Keuringsverslag van een elektrische laagspanning- en zeer lage spanningsinstallatie

NIET CONFORM

Straatnaam Ferd. Vanlaerstraat
Huisnummer 17A
Busnummer A
Postcode 3060
Gemeente BERTEM
Land België

Controlebezoek van een huishoudelijke installatie volgens (KB 08/09/2019) - AREI Boek 1- 6.5. en 4.2.4.3.

Afbeelding schakel- en verdeelbord:

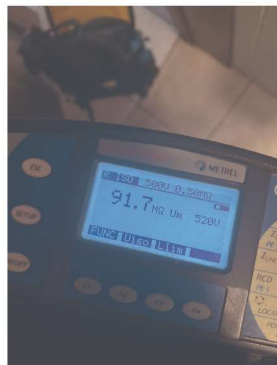
Visueel nazicht (algemeen)	NOK	Directe aanraking	NOK	Indirecte aanraking	OK
Aansluitingen	OK	schema in bijlage door Aceg vzw	NA		
Equipotentiale verbindingen	OK	Doorsnede geleiders	OK		
Continuïteit	NOK	Verlichting / toestellen	OK

- I1.01 Eëndraadschema van de installatie is te voorzien en/of te vervolledigen. (Boek 1 Afdeling 2.12 - 2.13 en 3.1.2 en 9.1.2)
 - I1.02 Situatieschema van de installatie is te voorzien en/of te vervolledigen. (Boek 1 Afdeling 2.12 - 2.13 en 3.1.2 en 9.1.2)

- I2.02 De continuïteit van equipotentiaal en/of beschermingsgeleiders zijn niet gewaarborgd. (Boek 1 Onderafdeling 5.3.5.3.G. en 5.4.3.5)
 - I8.08 De geleiders van het type VOB moeten in daarvoor bestemde buizen, kabelgoten geïnstalleerd worden. (Boek 1 Onderafdeling 5.2.9.3. en 5.2.9.6.)

- I8.13 Kabels van het type VTLmb, LMVVR, COAX, VVT zijn verboden en dienen vervangen te worden door een type conform Boek 1 Onderafdeling 5.2.1.2.
 - I9.03 De verbindingen dienen vervezenlijkt te worden in borden, verbindings- of aftakdozen, aan de klemmen van schakelaars, contactdozen of verlichtingsarmaturen. (Boek 1 Onderafdeling 5.2.6.1.)

- I9.13 Toestellen zonder bodem moeten bevestigd worden op aangepaste montageplaten. (Boek 1 Afdeling 5.1.4. en 5.3.5.2. en 5.3.5.4.)
- nota/note 3 Het is niet uitgesloten dat bij een nacontrole bijkomende inbreuken worden vastgesteld bij voorleggen schema's.
